Ref. KCML : AA/AH/WMB20202\_649\_LaHulpe\_185\_CBR

Betreft : WATERMAAL-BOSVOORDE. Terhulpesteenweg, 185 – CBR gebouw.  
Aanvraag ingediend voorafgaandelijk aan het dossier van de stedenbouwkundige vergunning.

In antwoord op uw brief van 19/12/2020, sturen wij u de **bemerkingen** die onze Commissie over bovengenoemde aanvraag uitgebracht heeft tijdens haar vergadering van 15/01/2020.

*Inkomhal : toestand 2017 bovenaan en huidige inrichting onderaan* © Urban.brussels / Fosbury and sons

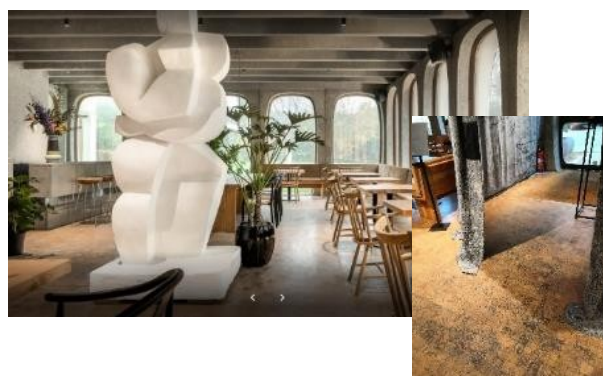
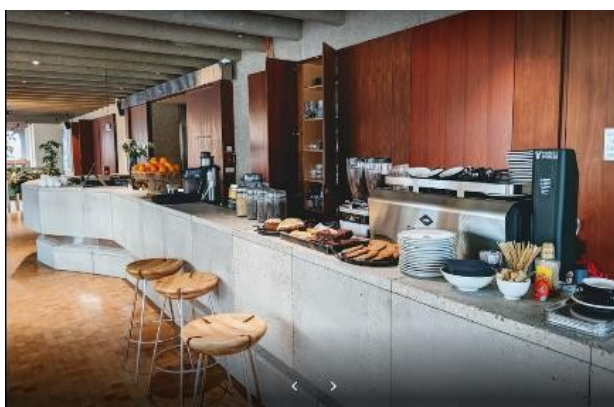
Op erfgoedvlak vormt dit echter een risico voor de ruimtelijke en materiële kwaliteit van het gebouw en van de site. Zo werd de inkomhal opgedeeld en overvloedig bemeubeld wat de oorspronkelijke,

gestileerde ruimte niet ten goede komt (inkomsas én barmeubel én werkvlakken voor de ramen, ...). Ook de barfunctie laat sporen na, zoals de staat van het kopshouten parket aantoon. Bijgevolg, en om het ontwerp voor de personeelsrefter te kunnen adviseren, vraagt de Commissie op welke wijze dit project zich verhoudt tot het gebruik van de inkomhal op de begane grond.

*Bovenaan : personeelsrefter, toestand 2017 links en huidige staat rechts / onderaan personeelsingang  
© Urban.brussels*

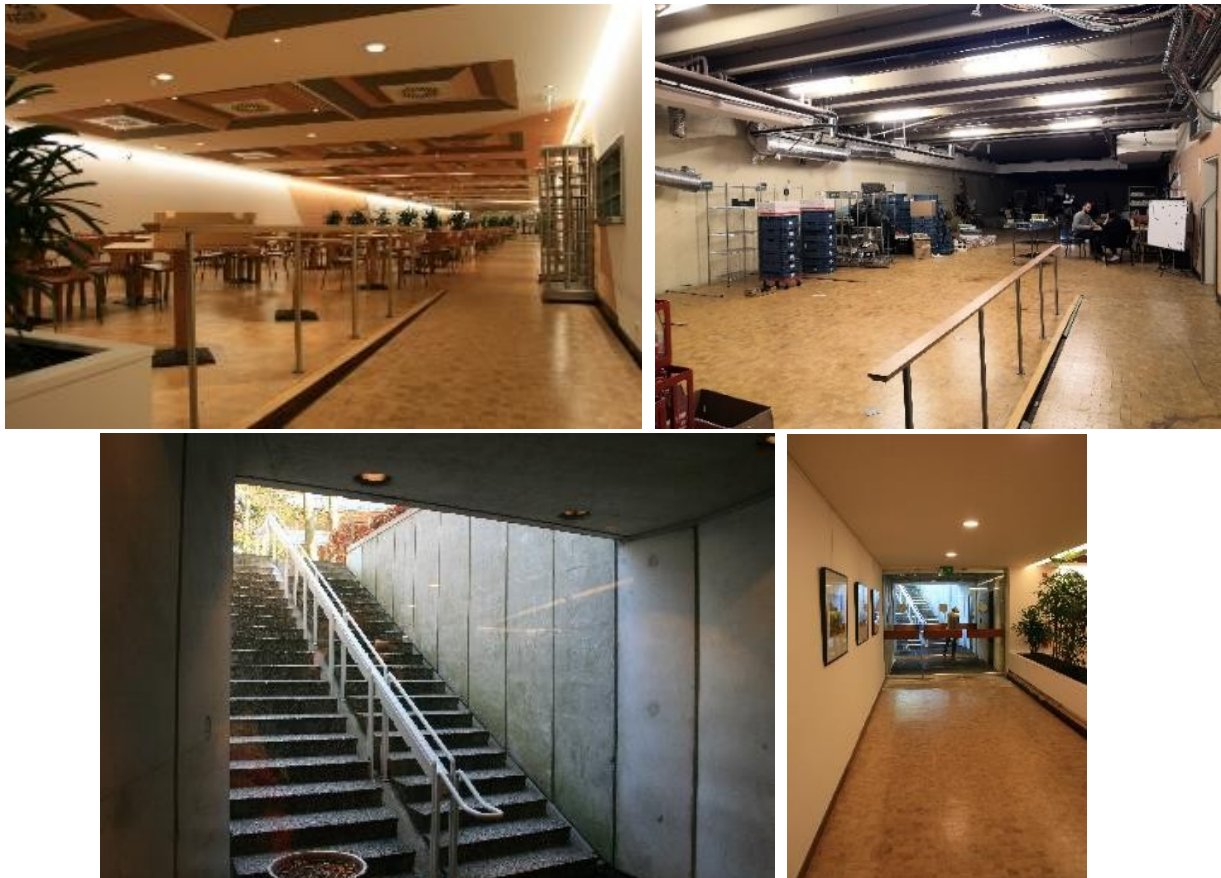
Volgens de Commissie zou men naar aanleiding van de geplande werken, de ondergrondse verdieping en de begane grond zó moeten organiseren dat de oorspronkelijke onthaalfunctie van de inkomhal voorrang krijgt. Dit om het uitgekiende karakter van de ruimte te herstellen of op zijn minst te benaderen.

De voorliggende ontwerpplannen bieden hierover geen informatie (ze tonen geen meubilair uitgezonderd het barmeubel) wat problematisch is om het ontwerp naar behoren te evalueren. De bij de aanvraag gevoegde 'bestaande toestand' van de begane grond verschilt immers van de reële, tijdens het bezoek vastgestelde inrichting (blijkbaar vergund volgens de procedure vrijgesteld van het advies van de KCML). Vanzelfsprekend moet men echter de inrichting en het gebruik van de inkomhal (vandaag met bar) in beschouwing nemen in het kader van de voorliggende aanvraag. In geen geval mag men komen tot een opdeling in 2 luiken, temeer daar het telkens een horeca bestemming betreft.

Mocht de herinrichting van de ondergrondse ruimte op erfgoedvlak dus relevant blijken, dan dringt de Commissie aan op een sobere inrichting overeenkomstig de oorspronkelijke atmosfeer en strakke vormgeving (een minimum aan plafondlampen, omkeerbare inrichting, conservering van het kopshouten parket, ...). Deze elementen moeten in de aanvraag gespecificeerd worden.

*Ontwerp terras en Engelse koer, gevoegd bij de aanvraag*

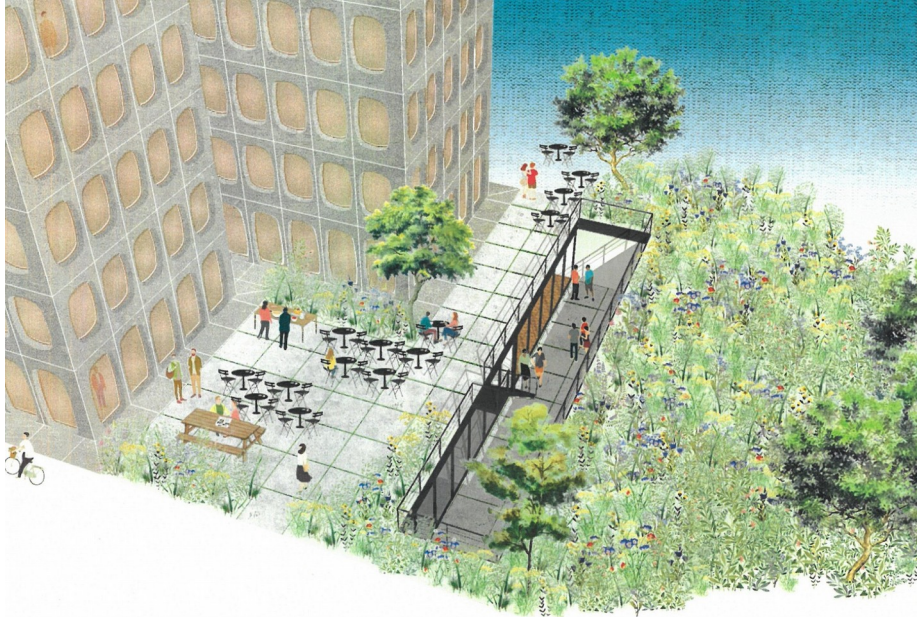
Betreffende de in de omliggende groenzone voorziene ingrepen, uit de KCML geen bezwaar tegen het aanbrengen van een nieuwe signalisatie aan de straatzijde. Daarentegen brengt ze ongunstig advies uit over het plaatsen van een luifel tegen de westgevel en over de verstening van het terras aan de zuidzijde omdat deze elementen afbreuk zouden doen aan de beeldbepalende, strakke scheidslijn tussen architectuur en landschap.

Om de architectuur van het kantoorgebouw tot zijn recht te laten komen creëerde landschapsarchitect R. Pechère een afgemeten overgang tussen de gevels -zonder sokkel- en het omliggende terrein. De gevelmodules reiken tot het niveau van het maaiveld en worden omringd één rij betontegels waarvan de afmetingen overeenkomen met die van de modules. Hierdoor lijkt het alsof tussen de bestaande bomen een architecturaal object neergezet werd. De landschappelijke integratie van het CBR-kantoorgebouw in het omliggende park werd dus uiterst nauwgezet ontworpen en bekleedt een belangrijke erfgoedwaarde die men zeker dient te vrijwaren. **Dit is volgens de Commissie niet verenigbaar met de luifel, noch met de versterking van de buitenruimte aan de zuidzijde.**

Allereerst vraagt de Commissie duidelijke informatie te verstrekken over het eventueel in gebruik nemen (bestendigen ?) van de buitenzone aan de zuidzijde en ze vraagt de impact ervan op de erfgoed-waarde van de site tot een absoluut minimum te beperken. Dit geldt zowel voor het eventueel toegankelijk maken ervan via nieuwe deuren als voor de verbinding tussen de Engelse koer op -1 en het maaiveld, via de voorziene trap (iets verderop bevinden zich airco-roosters : betreft het definitieve elementen ?). Deze voorstellen zijn tegengesteld aan het oorspronkelijke gebruik van het kantoorgebouw dat daardoor ingrijpend gewijzigd wordt. Dit roept vragen op, zowel over de impact op de site als over de te verwachten gebruikersstroom in en rond het gebouw, wat in geen geval ten koste mag gaan van de erfgoedwaarde.
